N/ referência
S068204-202211-ARHTO

ARH-LX ARHT/DPIC1391.10/T

Assunto: Revisão do PDM de Ferreira do Zêzere
Fase de Concertação: Ponderação da APA

Fig. 1

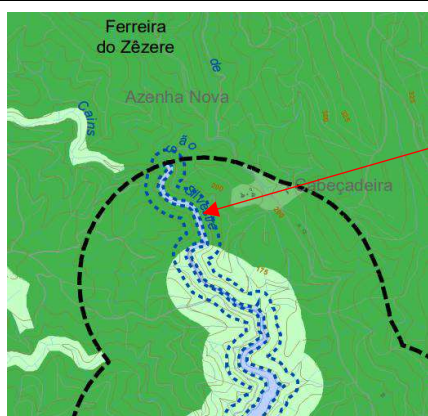
- a) **Fig. 1** - Corrigir a delimitação da **zona reservada da zona terrestre de proteção da albufeira junto à ribeira de Cains** de modo a ajustar à ZR do POACB.

Fig. 2

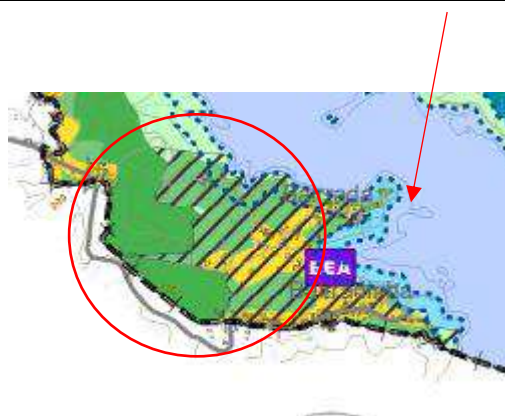
- b) **Fig. 2** -Na zona da Bairradinha **ajustar a delimitação da Zona de proteção de recreio Balnear** à delimitação que consta no POACB.
- Esclarecer o **limite do leito da albufeira**. Parece-nos ter sido usada a *shapefile* "superfícies aquáticas" referida no n.º 1, e que carece de revisão.

Fig. 3

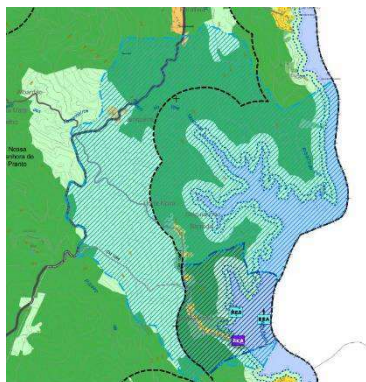
- c) **Fig. 3** – Próximo a Rio Fundeiro, manter a delimitação da zona de proteção à captação superficial que está indicada no POACB, mas retirar a delimitação da zona de proteção alargada uma vez que não está aprovada e publicada em Diário da República.

Fig. 4

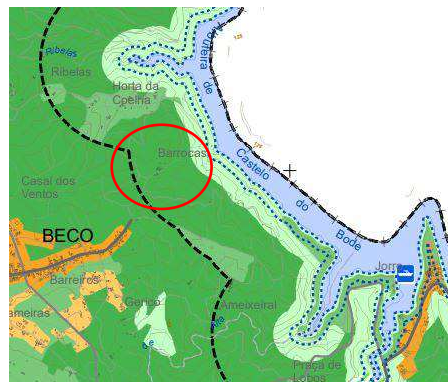
- d) **Fig. 4** - A norte de Dornes, próximo de Beco, representar a mancha de "uso agrícola na restante área" que está omissa na planta de ordenamento apresentada.
